森のこば Walnut 肘木スパーサーについて

SN105xx、SW105xxへの肘木スパーサーに関して、過去に仕様変更したバージョンも存在し、それらにも対応するために種類を増やしました。よって現仕様、旧仕様が発生しますのでご注意ください。

■旧仕様の確認方法

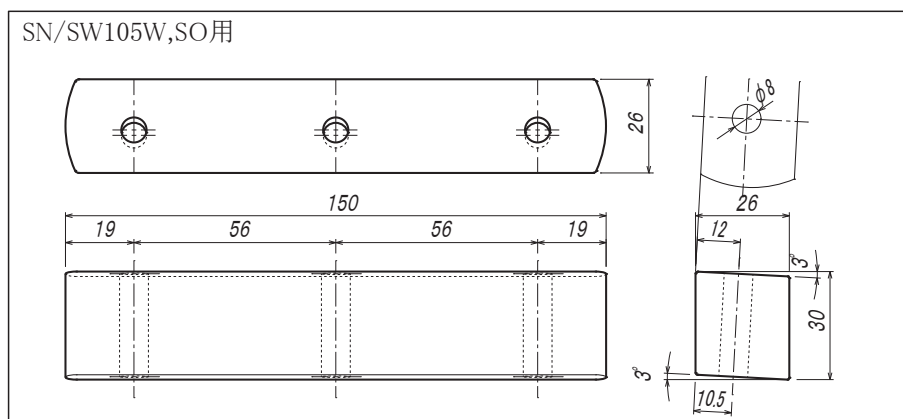
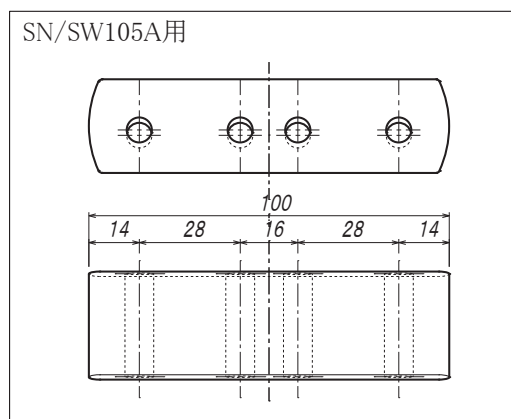
肘受けの内側にテーパがあるのが旧仕様になります。

厚みも現26tに対して30tになります。

(発売開始2001年10月～2006年3月頃まで製作のもの)

■旧仕様(各ロット20個/5台分でストック)

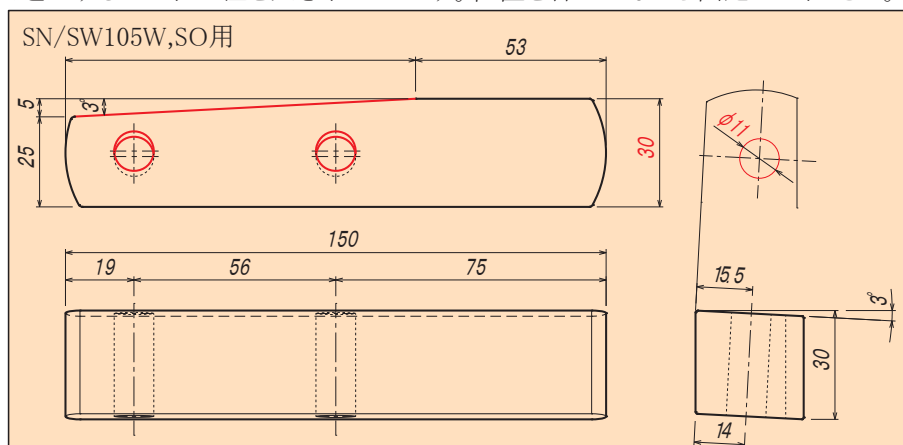
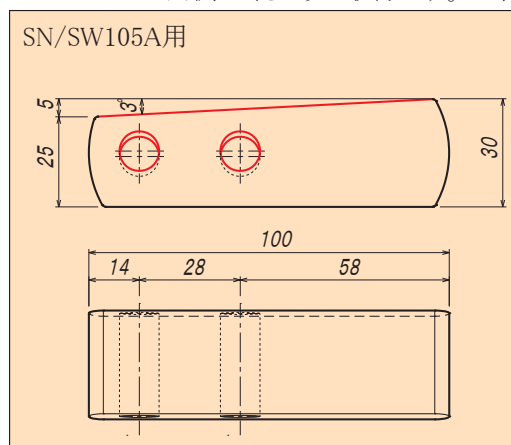
※テーパが内側にくるように取付ます。上下共通にするため孔の径を大きくしています。位置を合わせながら固定してください。
